OBSERVATIONS ET AVIS SUR LE PROJET PE de Rumilly à Verchocq - Rumilly (62)

Je porte sur ce projet les observations et propositions ci-dessous, qui globalement constituent un **avis défavorable**, pour les raisons suivantes :

a. Verchocq :

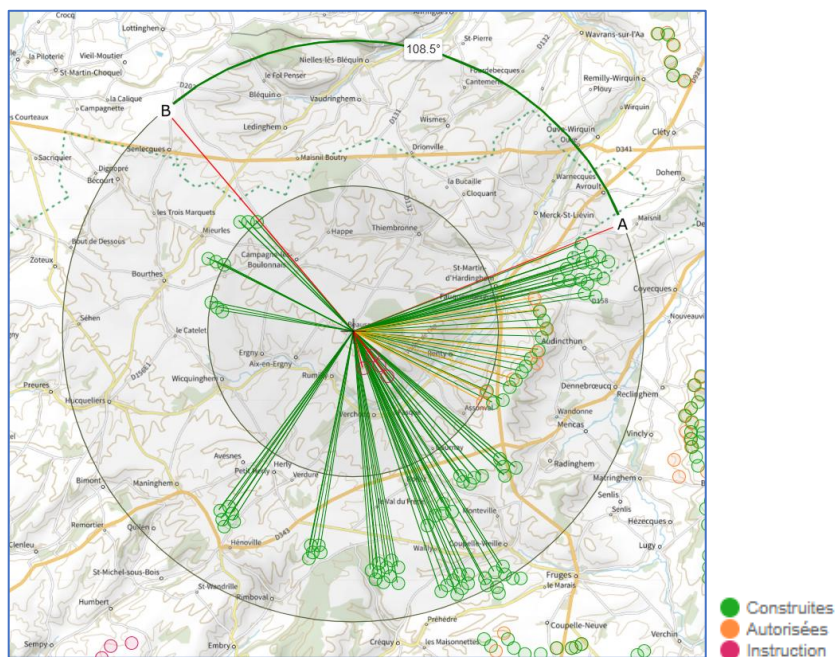
Indice d'occupation des horizons par des éoliennes : 238°, largement supérieur au seuil d'alerte 120°
 Indice de respiration (plus grand angle sans éoliennes) : 68°, largement inférieur au seuil d'alerte 160°

b. Beaussart :

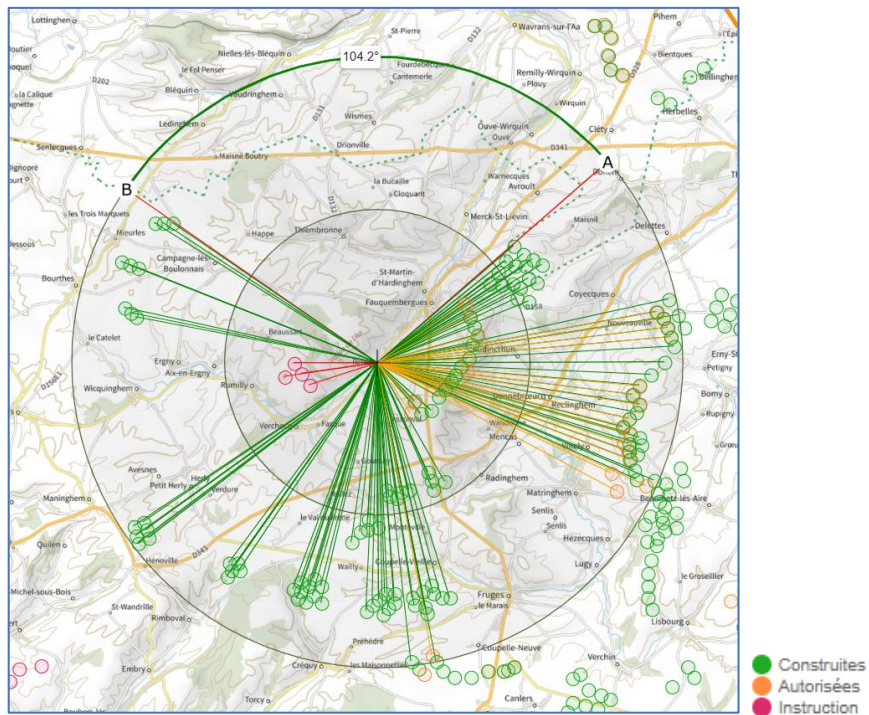
Indice d'occupation des horizons par des éoliennes : 165°, supérieur au seuil d'alerte 120°
 Indice de respiration (plus grand angle sans éoliennes) : 108°, inférieur au seuil d'alerte 160°

Figure 3: Photomontage depuis le parvis du château de Verchocq (Source: Notus energy)

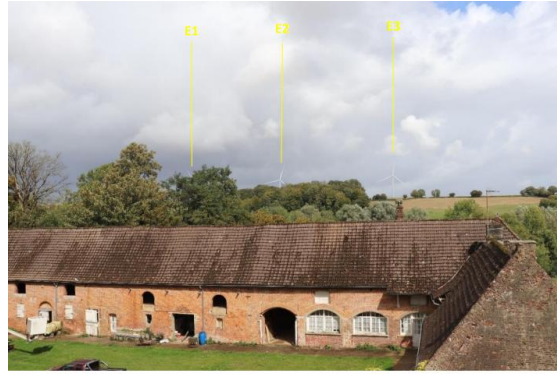
dont tout indique que (1) la prise de vues n'a pas été

faite à hauteur d'homme et qu'en outre elle a été prise à un point de la cour

tel que - bien évidemment - aucune éolienne ne peut apparaître.

Figure 4: Photomontage depuis la terrasse du château de Verchocq (Source : Natus energy)

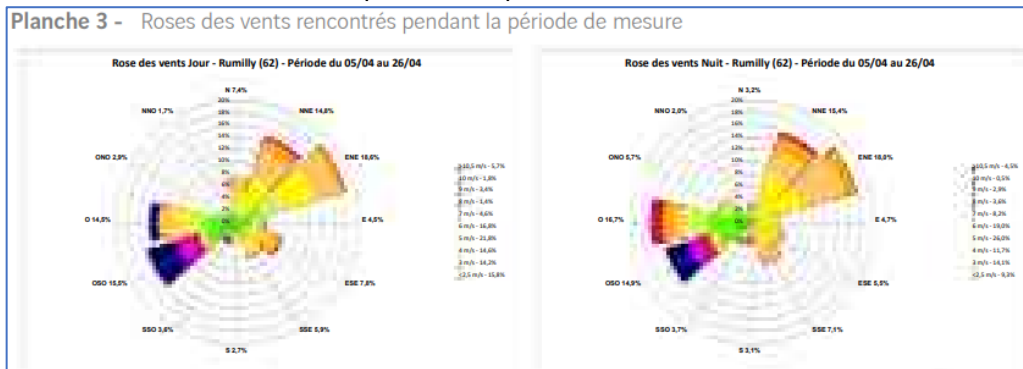
Et de même pour la terrasse en Figure 4 : l'absence d'un premier plan tel que la rambarde donne à penser que, ici encore, ça n'a pas été pris à hauteur d'homme.

En outre, elles sont étonnamment floutées.

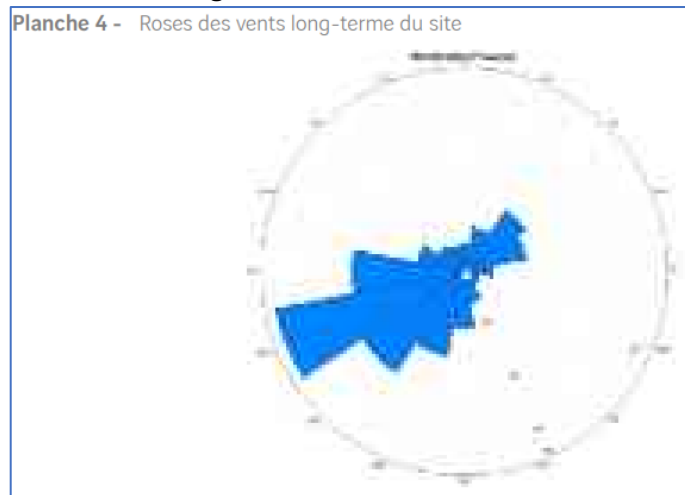
- Une campagne de mesures a été réalisée, du 5 au 26 avril 2022, soit trois semaines ce qui est bien peu.
- Le choix de cette période n'est pas justifié, il n'est pas démontré en quoi cette période serait vraiment représentative, ce que du reste elle n'est pas.
- Il existe un doute sérieux sur les vents dominants présentés :
 - A titre de vents rencontrés pendant la période de mesure :

On ne peut cependant que s'étonner de tels vents présentés comme dominants ou comme long terme, quand on s'intéresse à ce qu'exprime la station la plus proche³ qui relève, pour les 25 dernières années, les directions suivantes : en avril, les vents dominants viennent du Nord Nord-Ouest et non pas du Nord-Est :
